Mission régionale d'autorité environnementale  
ÎLE-DE-FRANCE

**Avis délibéré**  
**sur le projet de modification du site exploité par la société Solvalor IDF, pour le transit et le tri de déchets dangereux, le traitement de matériaux non inertes et non dangereux, localisé sur le territoire de la commune de Gennevilliers (92)**

N°MRAe 2021 - 5581

Figure 8 : Découpage de la plateforme en bassins versants

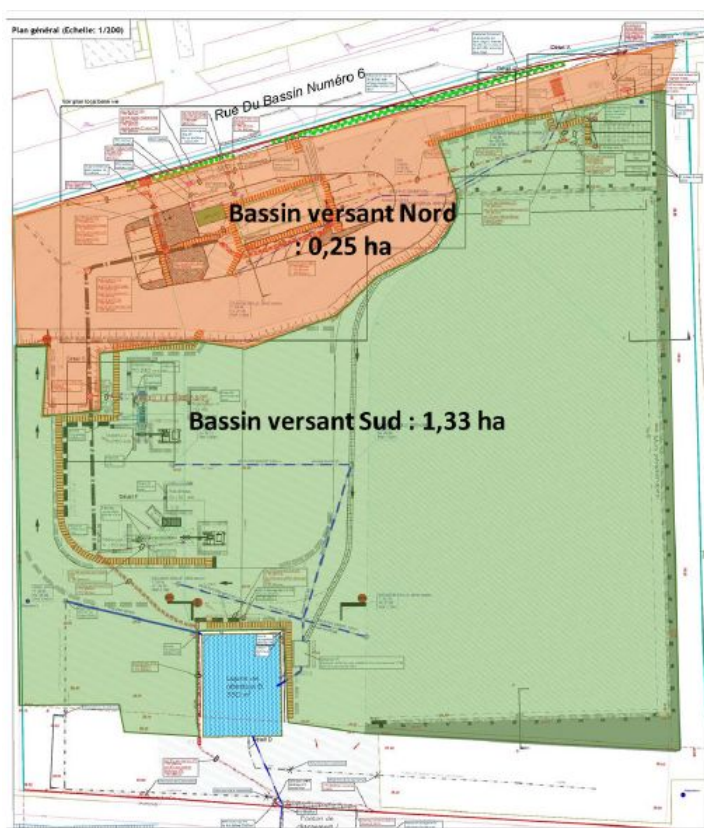
La MRAe relève que le maître d'ouvrage ne mentionne pas d'éléments permettant de justifier le volume de la lagune de rétention B.

- **préciser la direction d'écoulement des eaux souterraines et le positionnement envisagé des piézomètres, et justifier le cas échéant la réalisation d'un réseau de surveillance de la nappe souterraine comprenant notamment 2 piézomètres en position amont par rapport à la direction d'écoulement des eaux souterraines, ou à défaut, présenter les mesures nouvellement retenues ;**
- **compléter l'étude d'impact en justifiant le volume de la lagune de rétention B, au regard des dispositions réglementaires applicables .**
